NOTA TÉCNICA CBH-AT Nº 02/2020
Anexo da Deliberação CBH-AT Nº 106/2020

~~PLANO DE DESENVOLVIMENTO E PROTEÇÃO~~
~~AMBIENTAL DA SUB-BACIA DO GUAÍÓ – PDPA~~
GUAÍÓ

Outubro/2020

Figura 12 – Identificação atualizada das Áreas com Ocorrências de Caráter Degradacional em Ribeirão Pires.

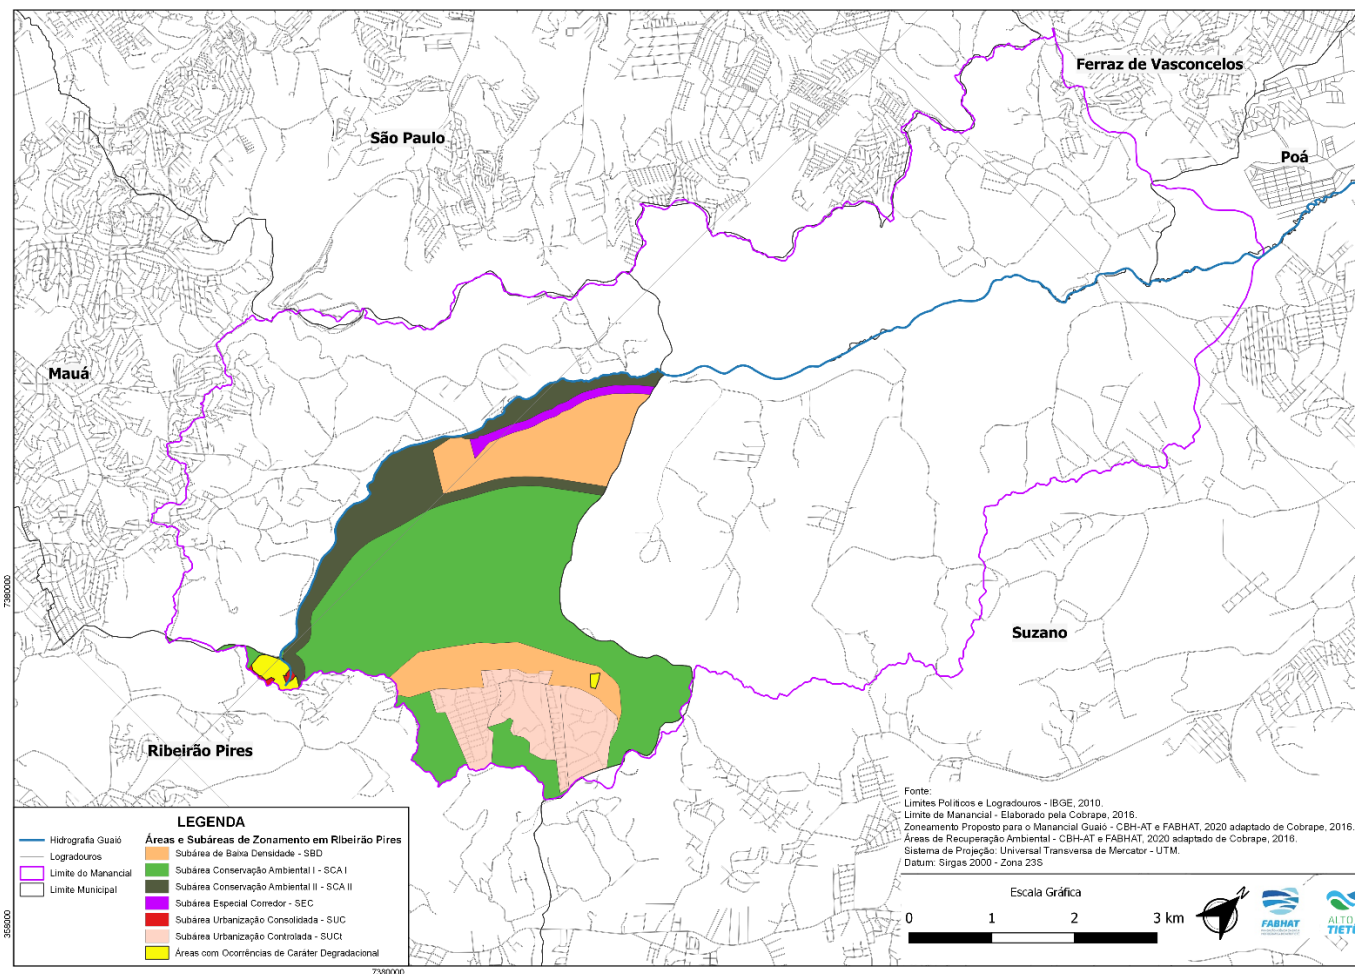
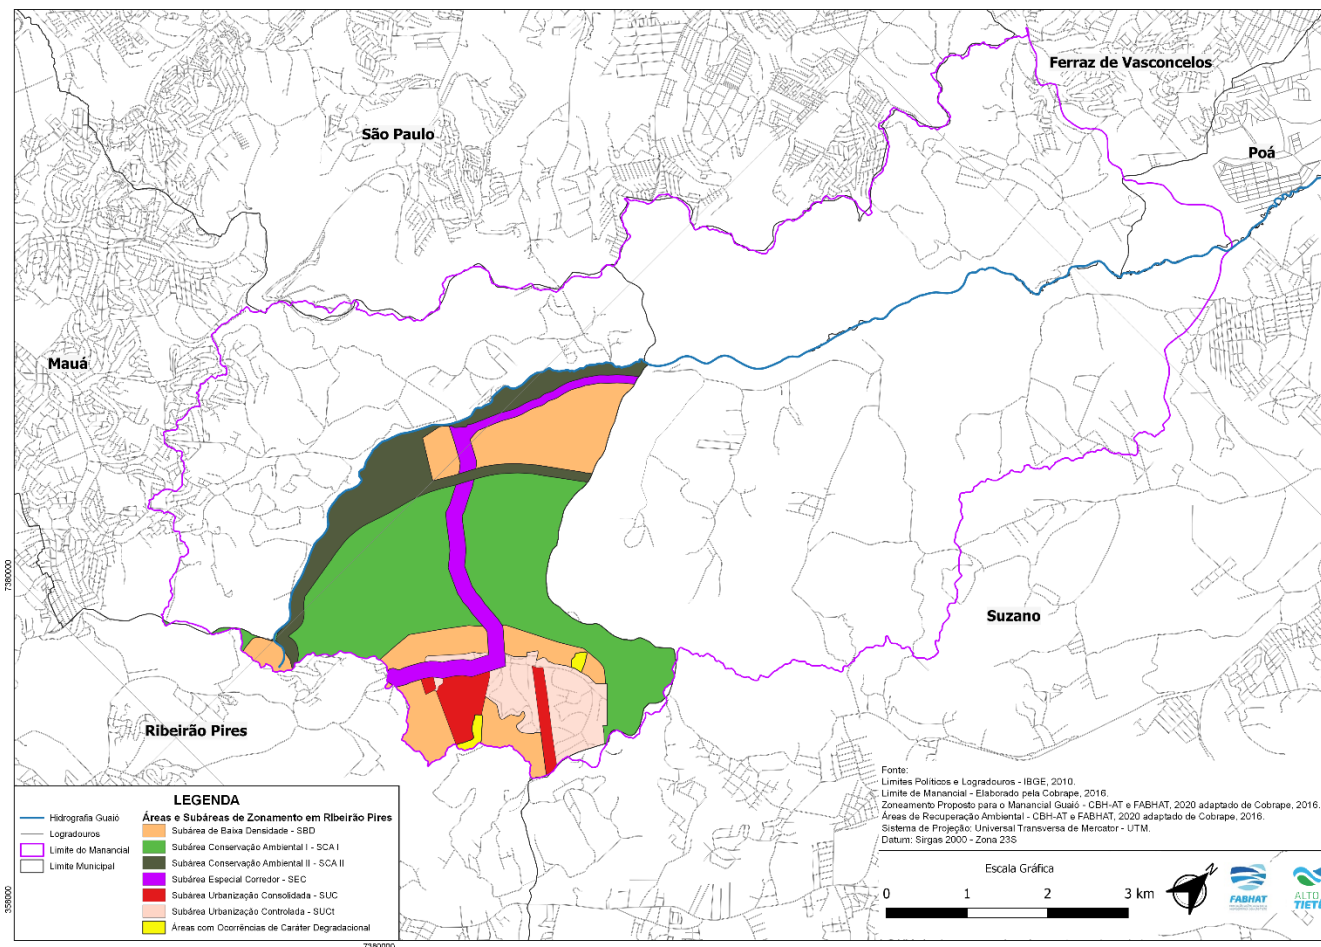
Área de Recuperação Ambiental I – ARA I: A ocupação “Joanésia” existe há mais de 25 anos em parte de área pública, contando mais de 30 famílias e cota parte, em muitos casos, inferior a 125 m². O local demanda por regularização fundiária e implantação de infraestrutura urbana. Na Figura 11 é apresentado o levantamento realizado no PDPA, enquanto na Figura 12 o município de Ribeirão Pires apresenta alterações com relação ao PDPA para atualização das futuras Áreas de Recuperação Ambiental em seu território.

-Figura 13— Descarte irregular de resíduos nas margens do Rio Guaió.

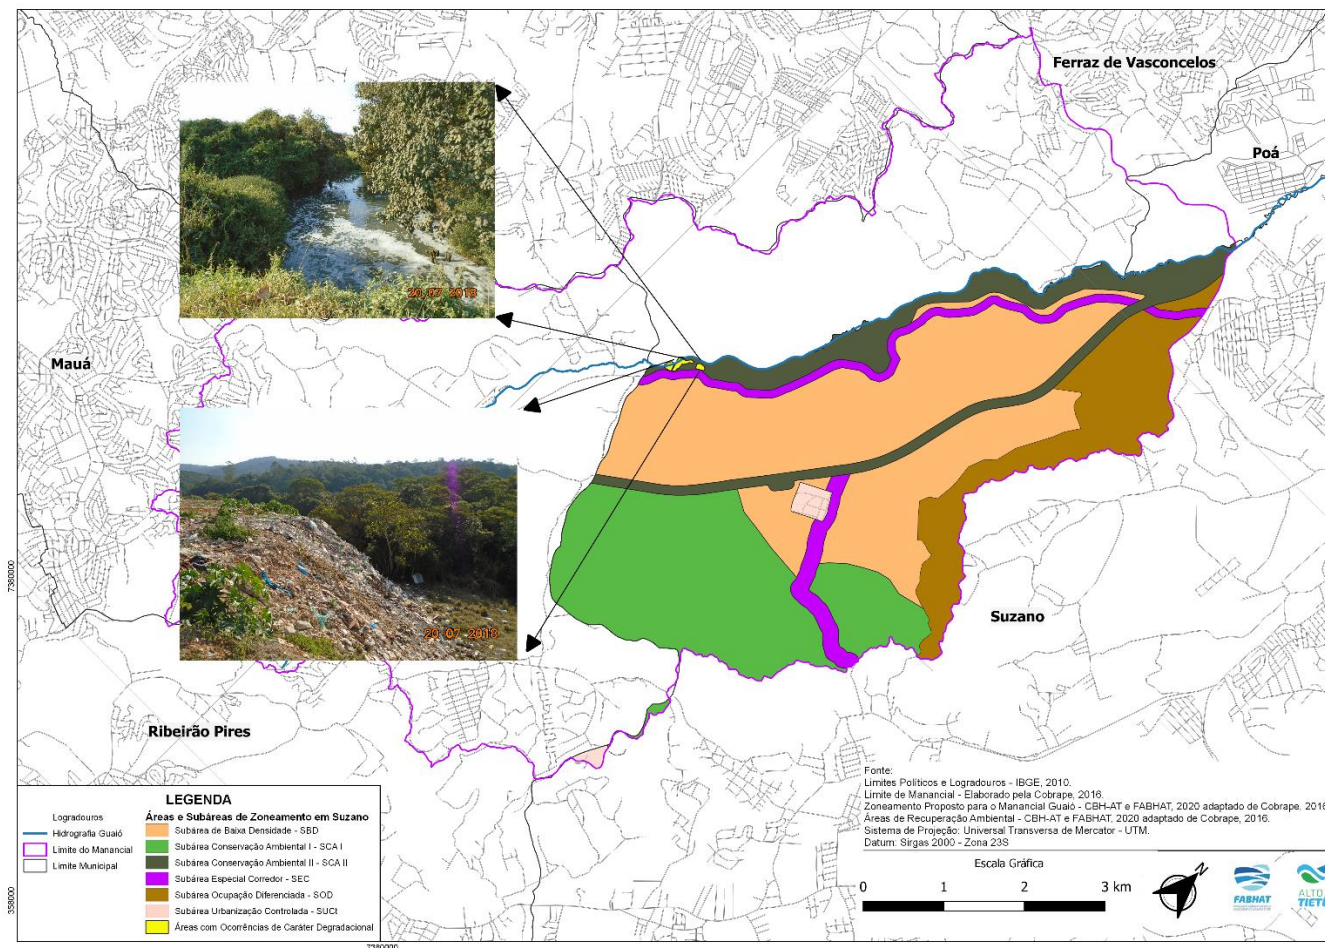
~~Devido ao descarte irregular de resíduos realizado próximo às margens do Rio Guaió, o município de Suzano entendeu como necessário sinalizar essa área no mapa de ocorrências de caráter degradacional. A Figura 13 representa esse descarte a partir de fotos disponibilizadas pelo município.~~
